Contribuições referentes à Consulta Pública nº 010/2022

Proposta de Revisão dos Parâmetros das Concessões dos Aeroportos Internacionais de Guarulhos (SP) e Brasília (DF), nos termos dos itens 6.14 a 6.19 dos respectivos Contratos de Concessão

Processo nº 00058.024644/2021-61

Agosto/2022

Da disponibilidade de equipamento.

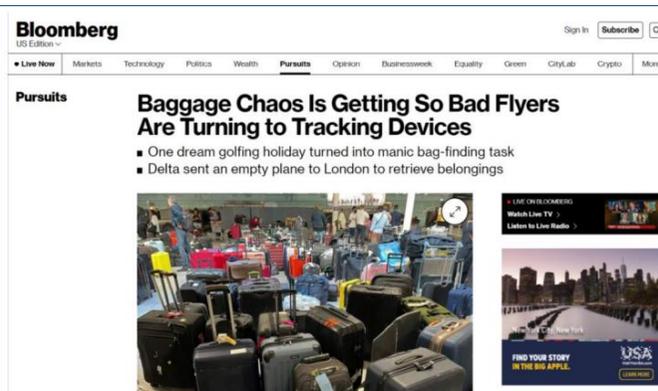
Conforme mencionado anteriormente, esta Concessionária entende que equipamentos são essenciais a uma boa prestação de serviços. Sem estes a operação, que é o foco a ser atingido pela concessionária, seria severamente prejudicada. Com este enfoque, defendemos que as medições da disponibilidade de equipamentos tais quais sistema de bagagens, esteiras rolantes horizontais e demais equipamentos eletromecânicos do terminal devem continuar sendo realizadas e consideradas para a avaliação da satisfação.

A ANAC agradece a contribuição e apresenta a seguir os esclarecimentos sobre os pontos questionados.

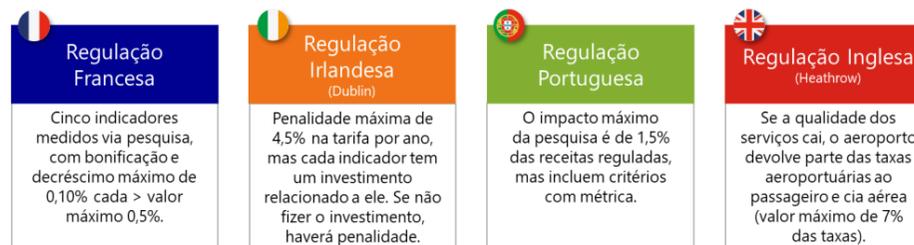
Element	Metric	Relevant time over which performance counts for rebates ¹⁴⁰	Standard _i	Rebate per month P _i (for all j)	Maximum annual rebate ANMAX _i
Departure lounge seat availability	Moving average QSM score	(1) For 2008/9 period since and including April 2008. (2) for 2009/10 onwards, last 12 months.	3.8	0.0600%	0.3600%
Cleanliness			3.9	0.0600%	0.3600%
Way-finding			4	0.0600%	0.3600%
Flight information			4.2	0.0600%	0.3600%

Vê-se que o desconto tarifário anual máximo causado pela mensuração da percepção subjetiva dos passageiros é muito menor do que o proposto por essa Agência. Por fim, na regulação portuguesa⁵, é possível notar, da mesma forma, que a pesquisa de satisfação subjetiva compõe uma metodologia de cálculo diversa, pois a penalidade é aplicada considerando: (i) montante total do trimestre de receitas reguladas afetadas no aeroporto (0% a 7,5%); (ii) multiplicação dessa receita por 20%; e (iii) a penalidade aplicável a cada indicador de qualidade medido na pesquisa correspondente a 1/8 do total da receita trimestral afetada no aeroporto. Em todos esses países a qualidade é aplicada sobre a previsão de custos acordados e o crescimento tarifário, resumidamente:
